**Enquête Publique relative à la demande  
d'Autorisation de Construire et d'Exploiter  
un PARC EOLIEN dit de "HAUT CHEMIN 2"  
sur le territoire des Communes de :  
BIESLES et BOURDONS sur ROGNON**

**Enquête Publique  
du 22 Novembre 2018 au 21 Décembre 2018**

**RAPPORT  
du COMMISSAIRE ENQUÊTEUR**

Figure 212 : L'analyse des enjeux et habitats naturels sur le site de la centrale électrique de Bassigny

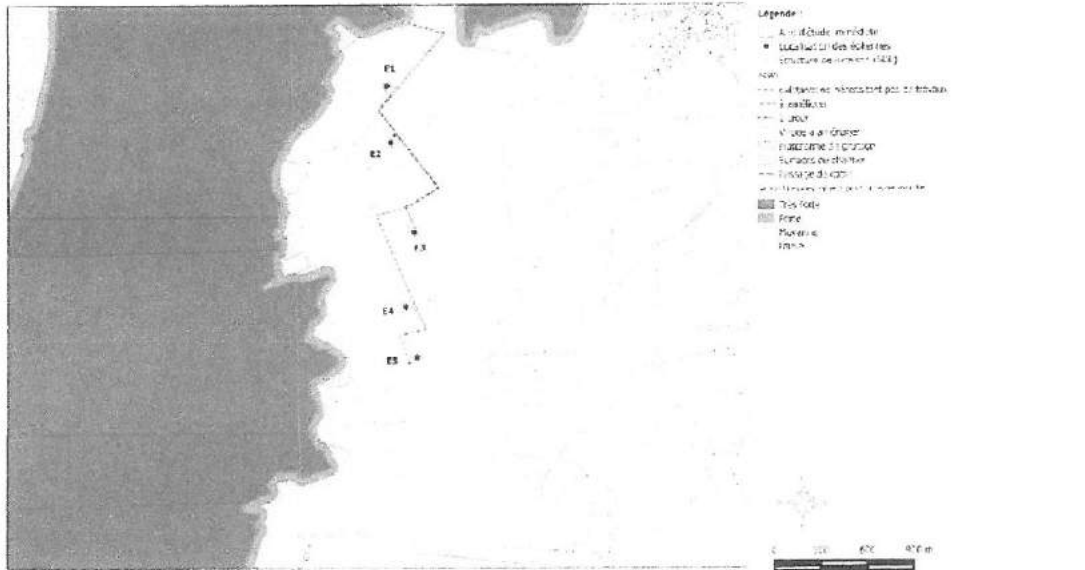
Ci-dessous P212 : les oiseaux connaissent bien se parcours imaginaire tracé toujours à côté des éoliennes en supposant qu'ils connaissent les frontières virtuelles tracées par un dessinateur dans un bureau à 400kms de là.....

Carte 4 : Localisation des nids de Milan royal en 2015 à proximité du site d'étude  
AD1507001 LPO Champagne-Ardenne

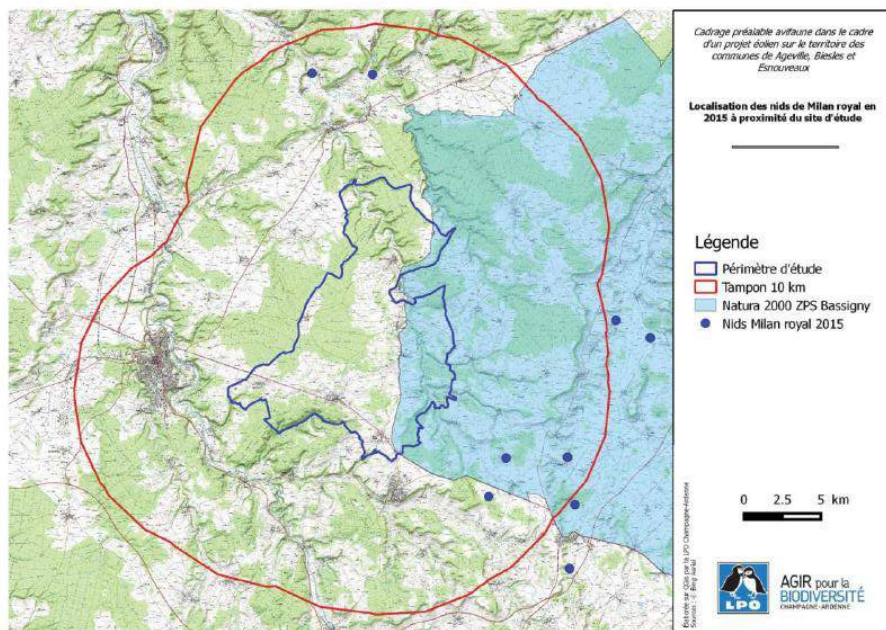
"Le plan de localisation des rapaces contactés en période de nidification (site nord)" page 77 du volume 4 (Expertise spécifique) n'est pas complet car l'aire d'étude n'est pas assez large si on prend en compte un rayon de 3 à 5 kilomètres entre ce projet éolien et ce nid de milan royal.

- Eolienne E1 et nid A = 12,8 km ;
- Eolienne E2 et nid B = 12,4 km ;
- Eolienne E5 et nid C = 16,5 km ;
- Eolienne E13 et nid C = 16,7 km ;
- Eolienne E13 et nid D = 18,6 km ;
- Eolienne E13 et nid E = 13,8 km ;
- Eolienne E13 et nid F = 10,1 km ;
- Eolienne E13 et nid G = 15,5 km ;
- Eolienne E13 et nid H = 10,6 km ;
- Eolienne E13 et nid I = 17,6 km.

Dans son prédiagnostic, la LPO indique que « certains nids sont voisins de la zone d'étude. Pour les plus proches : 5,2 km, 5,8 km, 8,5 km au sud-est du site et 7,5 km et 8,1 km au nord ». Or, ces distances ont été calculées à partir d'une zone tampon autour de la zone d'implantation potentielle des éoliennes, volontairement plus large que la zone d'implantation potentielle des éoliennes. La distance est donc réduite, de fait. La distance réelle entre les éoliennes et les nids les plus proches ont donc été calculé une fois la position des éoliennes définies plus précisément, respectant ainsi la préconisation de 10 km.

#### Distance des éoliennes aux boisements

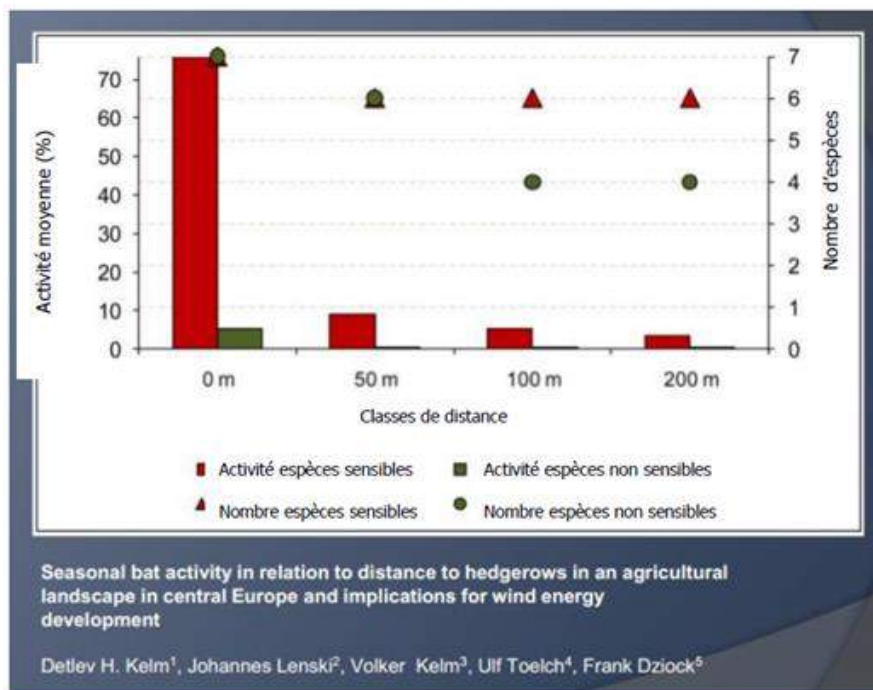
Quant aux questions de distances aux lisières forestières, *-point concernant plus spécialement la Zone Sud-ouest sur BIESLES-*, certes un retrait de 200 m par rapport au boisement figure en la Note de Doctrine Régionale sur le Développement de l'Eolien et de l'Environnement ( Mars 2007), mais ne s'agissant que d'une Note ( *sans donc de portée juridique et non opposable*) des dérogations seraient envisageables "sur des espaces limités et pour un nombre limité d'éoliennes". Toutefois, rien n'empêche de chercher un éloignement de cet ordre, faute apparente de pouvoir l'imposer.

**Réponse de RES :** Ce premier point viendra répondre notamment à l'installation des éoliennes à moins de 200m des lisières par rapport aux chauves-souris.

Les distances entre les mâts des éoliennes et les lisières les plus proches sont indiquées en **page 153 de l'expertise Faune/Flore** (Volume 4 du dossier de demandes) et sont rappelées ci-après ; à noter que deux bosquets ont été déboisés par les propriétaires privés avant et pendant la réalisation des inventaires de terrain (repérés en couleur verte sur les cartes) :
